美浜発電所コメント回答資料	
提出年月日	2022年 1月17日

美浜発電所1，2号炉

廃止措置計画変更認可申請及び原子炉施設保安規定

変更申請のコメント回答

「原子炉領域」の解体撤去手順及び工法案について

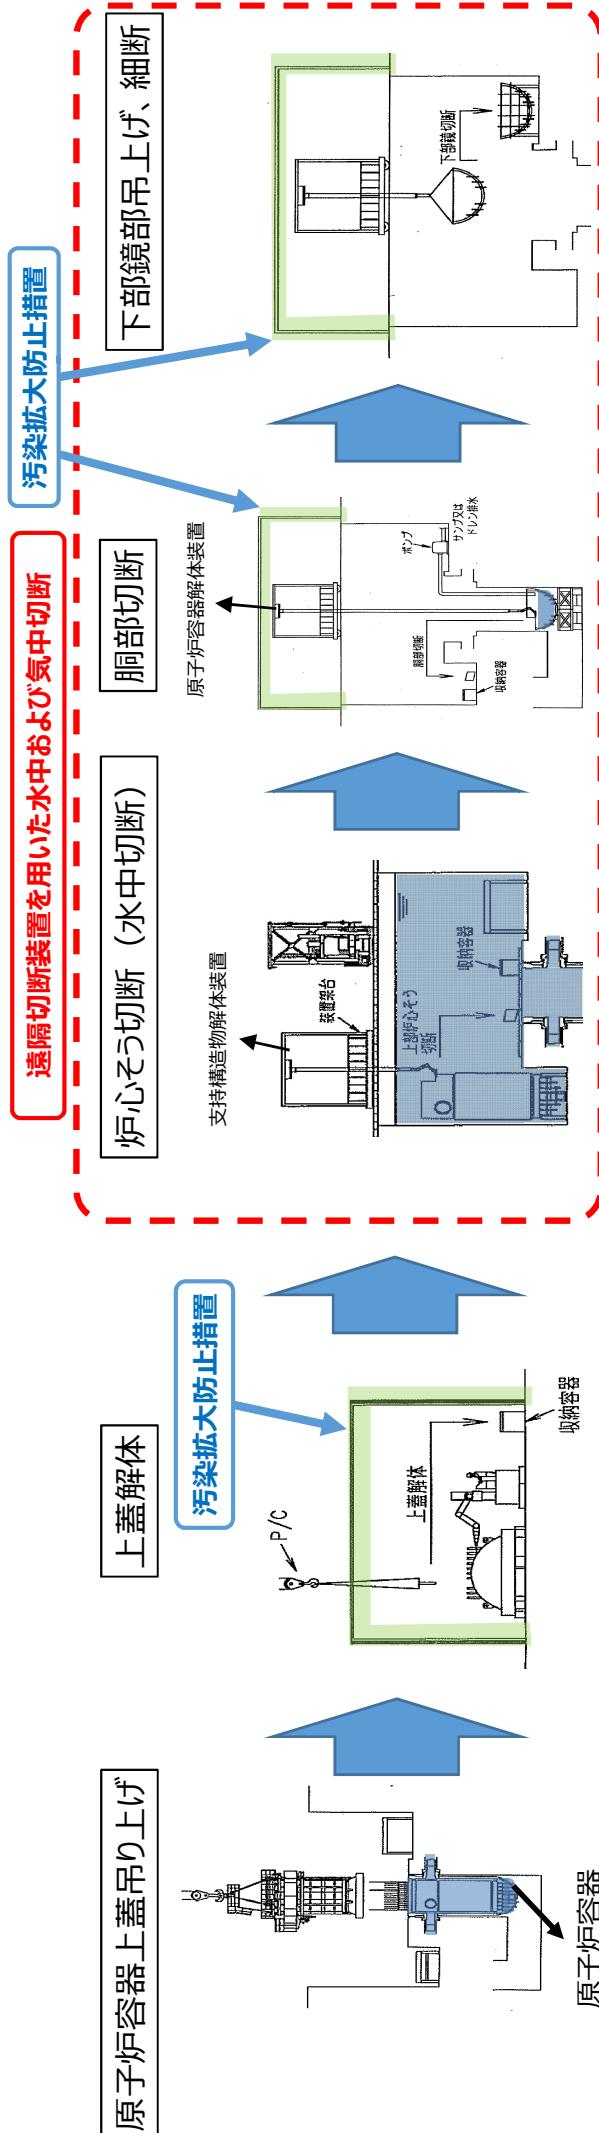
原子炉領域は、支持構造物、原子炉容器及び一次遮蔽壁の順に解体する。
解体工法については、将来の技術の発展等も踏まえ、安全かつ合理的な工法を選定する。

キャビティに水を張り、キャビティ内の架台に支持構造物を設置し、遠隔操作で専用の解体装置を用いて容器に収納可能な大きさまで水中で機械的切断し、容器に収納する。

キャビティ水張り時に原子炉容器上蓋を吊り上げ、EL.10.0Mのフロア上で解体する。
キャビティ水抜き後、原子炉容器内の水を抜きながら、遠隔操作で専用の解体装置を用いて容器に収納可能な大きさまで気中で熱的もしくは機械的切断し、容器に収納する。

原子炉容器解体後に放射線量の高い炉心周辺のコンクリートは、ワイヤソーセ一切断もしくは大型コアボーリング法により遠隔操作で切り出し、気中で切斷して容器に収納する。線量の低い外側のコンクリートは、はつり用重機等を用いて解体する。

第1段階工事実績 系統除染

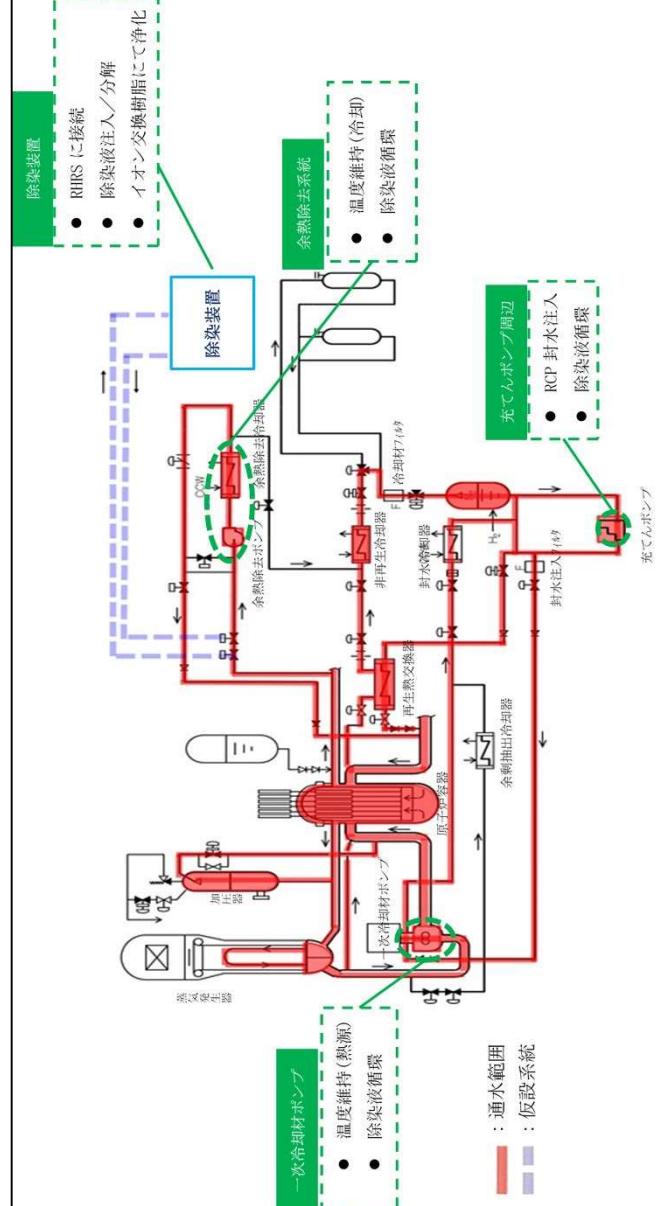
解体工事の作業者の被ばく線量低減及び放射性廃棄物の放射能濃度低減を図るため、系統機器内面に付着した放射性物質を薬品により化学的に除去する。

特に高線量となる、系統除染で使用する仮設樹脂塔・仮設フィルタ等の周辺やサンプル収納作業エリアの周辺には、鉛板を使用した被ばく低減エリアを設置した。

系統除染を行った前に試運転を実施し、機器・配管からの漏えいがないことを確認するとともに、漏えいが発生した場合に備え、除染装置周囲に汚染拡大防止用いを設け、汚染拡大防止措置を講じた。

第1段階工事実績 残存放射能調査工事

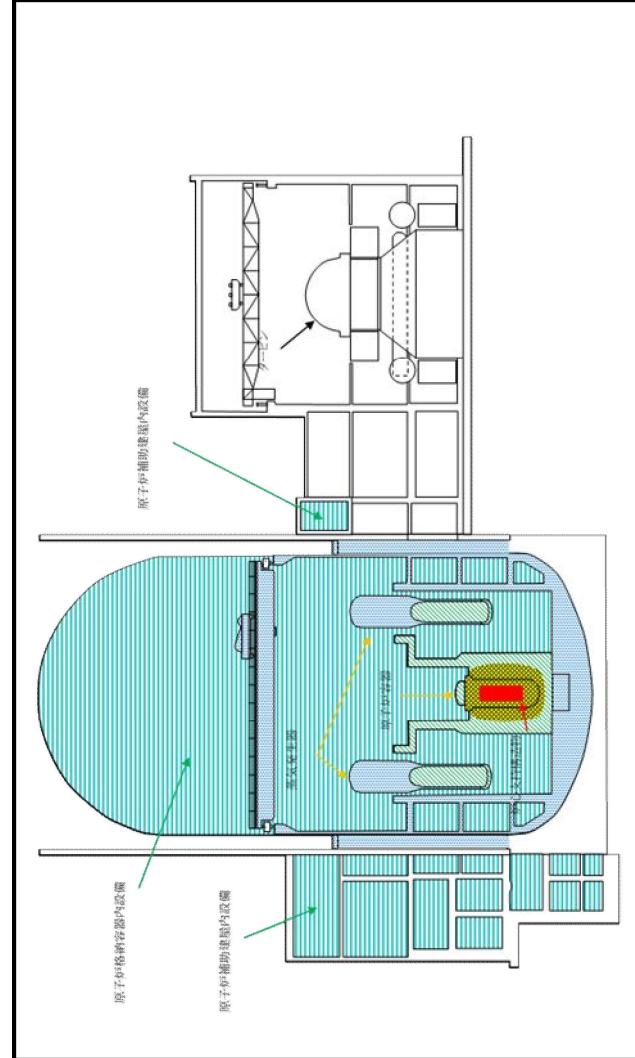
□ 高線量物取扱い時の遠隔装置の採用

原子炉容器、支持構造物からのサンプル採取等は、遠隔装置を用いて行った。
